川内1号機 緊急時対策棟接続工事設工認に係る確認事項に関する回答

資料(2)

第1-1図 連絡通路直下の断面イメージ図

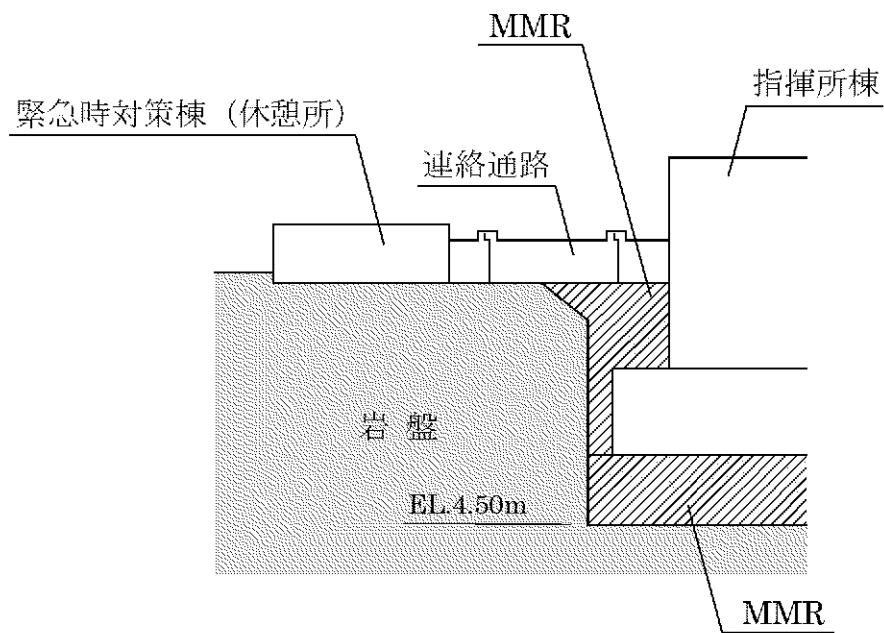
No.	対象資料	ページ	事実確認事項	回答
7	添付資料9 -9(1)-4-3-		「第2-1表 クラス別施設」において、緊急時対策所(緊急時対策棟内)の間接支持構造物が記載されていないか、どのような整理か。緊急時対策棟が間接支持構造物ではないのか。	【6/24コメント回答】 技術基準46条において、緊急時対策所を施設する要求があり、緊急時対策所は第2-1表の主要設備として記載しております。 これについては、設置許可時から同様の整理であり、すでに認可を受けている指揮所工認でも、緊急時対策所(指揮所)は主要設備として記載している。(緊急時対策棟(指揮所)を間接支持構造物には設定しておりません) 今回の連絡通路工認では、休憩所も含めて緊急時対策所を拡張し、改めて設定するものであり、指揮所工認から考え方方に変更はありません。
8	添付資料9 -9(1)-9-5-	—	「(2)検討対象の施設・設備」で建屋・構造物の風荷重を「なし」とする理由を説明すること。 風荷重について影響が軽微である場合は、添付資料にてその内容が分かる箇所を確認すること。	【7/8コメント回答】 風荷重を考慮していないことについて、理由を補足説明資料に示す。 また、風荷重の添付資料への記載については、記載を充実する方向で検討いたします。
9	添付資料9 -9(1)-10-2-		「2.1建物・構造物(1)緊急時対策棟(連絡通路)」の中で『基礎版は、堅硬な岩盤に直接設置し…』との記載があるが、連絡通路が設置されている地盤(砂岩のCL級岩盤)は堅硬な岩盤なのか、川内原子力発電所における堅硬な岩盤の定義を含めて説明すること。	【6/24コメント回答】 ここでは、接地圧に対する十分な支持力を有する、との意味で「堅硬な岩盤」との表現を用いています。特に定義しているものではありません。
10	添付資料9 -9(1)-13-1-9-等		「3.1.1(入力地震動の)算定方針」において、「… 1次元波動論による地盤の地震応答解析により、基板底面位置で算定する。」と記載があるが、連絡通路の基礎(底面から下の地盤・地質図をみるとCM級岩盤の中にCL級岩盤が複雑に入り込んでいることや、緊急時対策所を挟んで北側に盛土(10~20m程度)が広がっていることから、水平成層を前提とした1次元波動論から設定する地震波が安全側となるのか否かを2次元FEM解析(NS方向断面)等で確認し、説明すること。なお、「3.1.4人力地震動の算定方針」についても同様。	【今回コメント回答】 1次元波動論による地震波について、妥当性を補足説明資料に示す。

本資料は、入力地震動の算定に用いる 1 次元地盤モデルの妥当性を検討するため、指揮所棟側の MMR の影響を考慮した地盤モデルを用いて、1 次元波動論による地盤の地震応答解析により、基礎底面位置における地震動を算定し、添付資料 9-13-1 「緊急時対策棟（連絡通路）の地震応答解析」に示した基礎底面位置における基準地震動 Ss（以下「今回工認の入力地震動」という。）と比較することで、今回工認の入力地震動の妥当性について確認するものである。

基礎底面直下の MMR を考慮した地震動と今回工認の入力地震動とを比較することで、今回工認の入力地震動の妥当性を確認する。

第2-1図 概略平面図

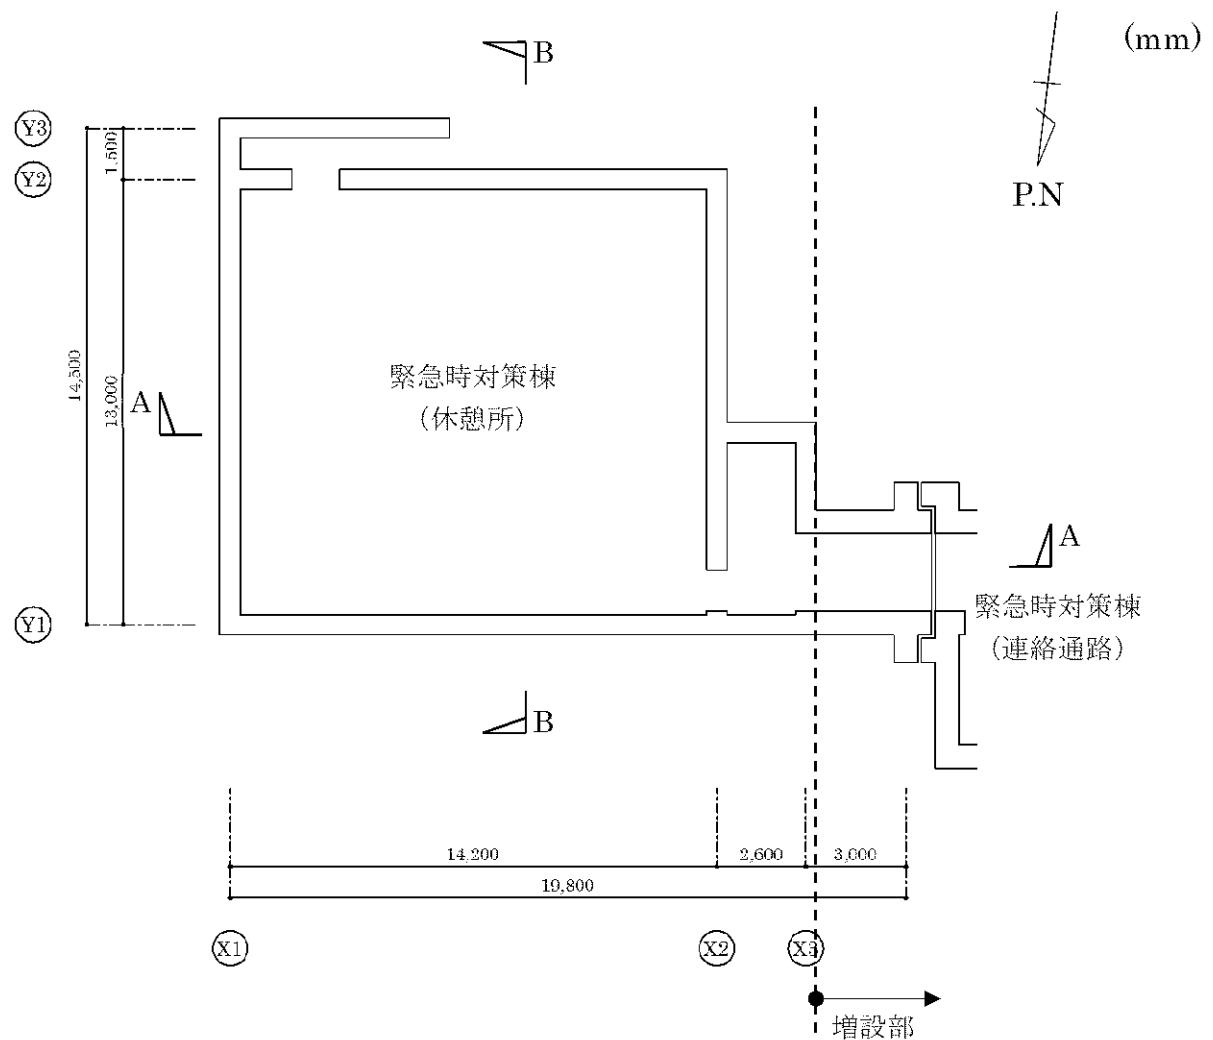
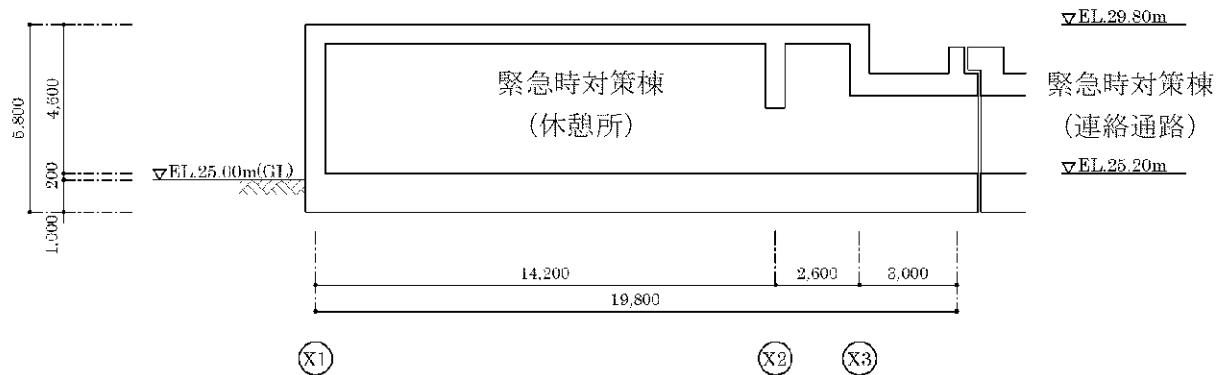
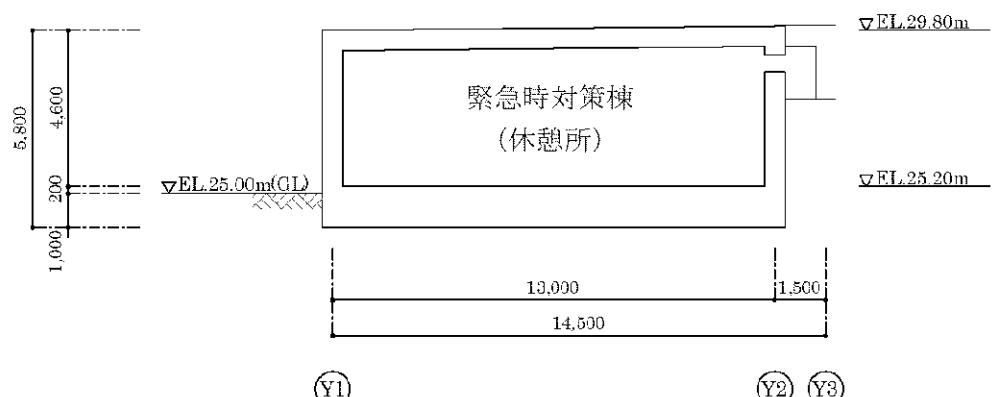
No.	対象資料	ページ	事実確認事項	回答
19	添付資料9 -9(1)-13-3-31-等		「(2)面外せん断力に対する断面の評価方法」について、「第5表(1／2、2／2)を見ると、壁・屋根・基礎版とも面外せん断補強鉄筋を使用していないことから、許容せん断力を求める際に、割増し係数 α を取り込んでいる場合には、引張軸力の制限($0.2N/mm^2$)が必要となるが、この点を考慮しているのかどうか説明すること。	【6/24コメント回答】 今回発生する最大引張力は $0.47N/mm$ であり、割増し係数 α を考慮しております。
20	添付資料9 -9(1)-13-3-2-等		建屋の形状及び寸法の変更について、有意な影響はないことを説明すること(添付資料9-13-4の耐震計算書についても同様)	【今回コメント回答】 地震応答解析において、休憩所の形状・寸法の変更及び重量増減を考慮した地震応答解析結果及び耐震計算結果を示し、休憩所の既評価に有意な影響を及ぼさないことを、補足説明資料に示す。
21	添付資料9 -9(1)-13-4-2-		固定荷重及び積載荷重並びに地震荷重の増減について、有意な影響はないことを説明すること。	【今回コメント回答】 応力解析において、休憩所の形状・寸法の変更及び重量増減を考慮した地震応答解析結果及び耐震計算結果を示し、休憩所の既評価に有意な影響を及ぼさないことを、補足説明資料に示す。

平成 27 年 3 月 18 日付け原規規発第 1503181 号にて認可された川内 1 号機の工事計画の添付資料 3 「耐震性に関する説明書」(以下「新規制基準工認」という。)における地震応答解析モデル(以下「新規制基準工認モデル」という。)を基に、増設及び新規開口の設置を考慮した地震応答解析モデル(以下「影響確認用モデル」という。)を構築する。休憩所の概略平面図及び概略断面図を第 2-1 図及び第 2-2 図に示す。増設による影響について、フレーム外の壁の増設であるため、剛性は評価しないものとし、地震応答解析モデルの質点重量の変動として、影響確認用モデルに反映する。また、新規開口の設置による影響について、地震応答解析モデルのせん断断面積及び断面二次モーメントの変動として、影響確認用モデルに反映する。

第3-1図 解析モデル（鳥瞰図）

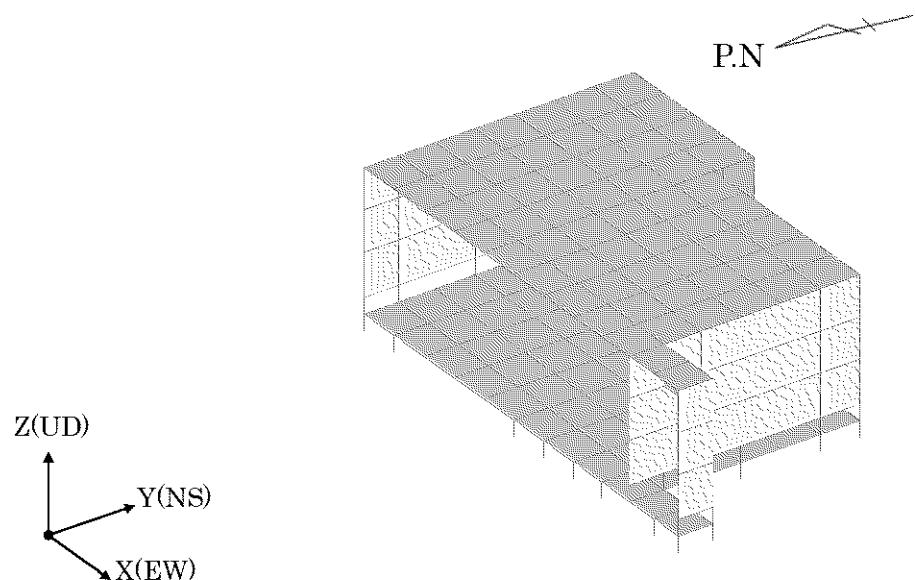
17	添付資料9 -9(1)-13-2-20-		「また、積雪荷重は、地震荷重及び積載荷重の組合せで考慮される」と記載があるが、具体的にどういう意味か説明すること。	【7/8コメント回答】 積雪荷重が積載荷重を下回るため、地震荷重及び積載荷重の組合せで考慮されることを確認している。詳細は補足説明資料に示す。
18	添付資料9 -9(1)-13-3-23-		「4.4.1 解析モデル」に関して、連絡通路基礎版と耐震壁のシェル要素の接合部の境界条件(剛域の考慮／非考慮、モデル化等)について説明すること。	【7/8コメント回答】 解析モデルの境界条件等の詳細を補足説明資料に示す。

休憩所の3次元FEMモデルは、壁、屋根及び基礎版をシェル要素でモデル化する。また、地震応答解析モデルの地盤ばねを離散化して、水平方向及び鉛直方向のばねを基礎底面に設ける。解析モデルを第3-1図、コンクリート及び鉄筋の材料定数を第3-1表及び第3-2表に示す。
